光伏区质量问题及处理意见

现场缺陷抽查汇总

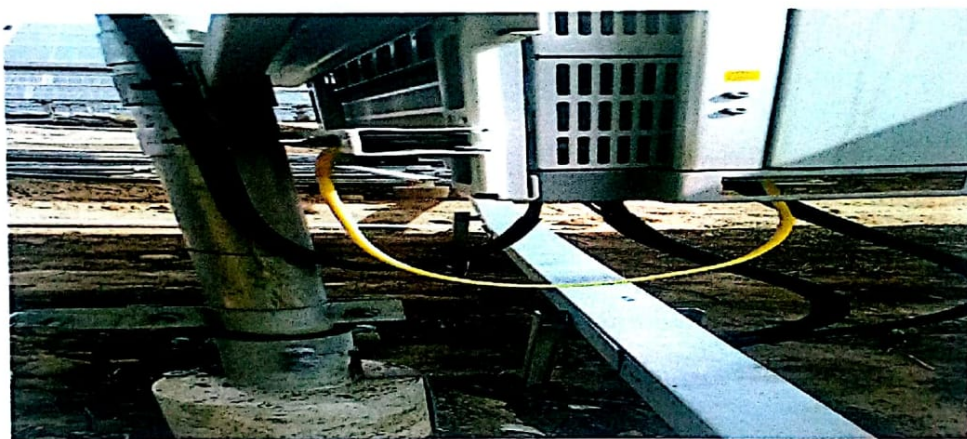
1、问题描述：部分方阵区逆变器、汇流箱外壳接地连接在支架或立柱上，没有直接接地，不符合 GB50169-2006 《电气设备安装工程接地装置施工及验收规范》要求。

造成影响：影响汇流箱、逆变器接地，存在安全隐患。

2、问题描述：部分方阵区拉杆松动。

造成影响：影响组件方阵抗风抗压性能。

3、问题描述：现场伸缩式（可调）立柱缺少穿桩螺栓。

造成影响：影响组件方阵抗压性能及抗风性能，电站运行存在安全风险。

处理意见：按照规范要求直接接地，检测设备壳体接地连续性，及时对场区设备进行摸排消缺。

处理意见：及时对完工的场区进行摸排消缺。

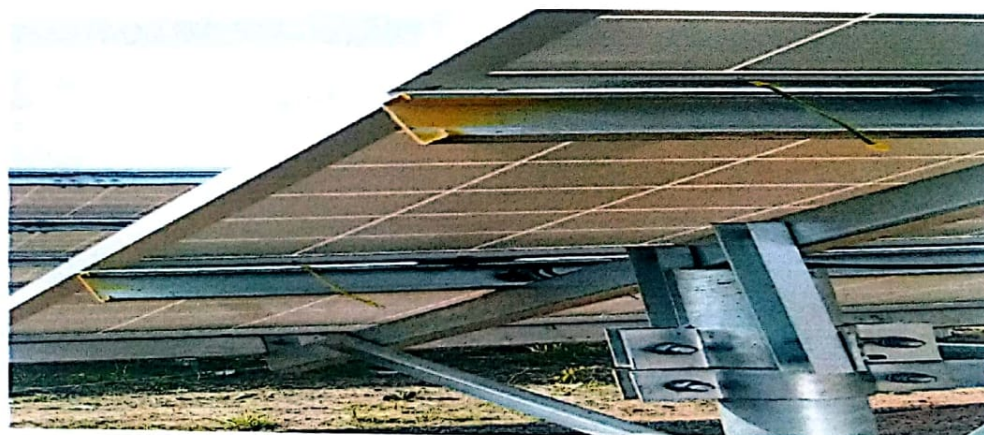
4、问题描述：光伏组件与檩条接地未接。

造成影响：影响组件与支架间的接地连续性。

5、问题描述：组件支架预埋钢管密封圈安装不合格，导致封堵不密实。

造成影响：雨水进入钢管内，腐蚀钢管。

处理意见：电站建设完成后需进行自检，及时进行消缺整改，再报监理、业主单位进行验收。

处理意见：及时对完工的场区进行摸排消缺，保证接地连续性。

处理意见：重新调整密封圈
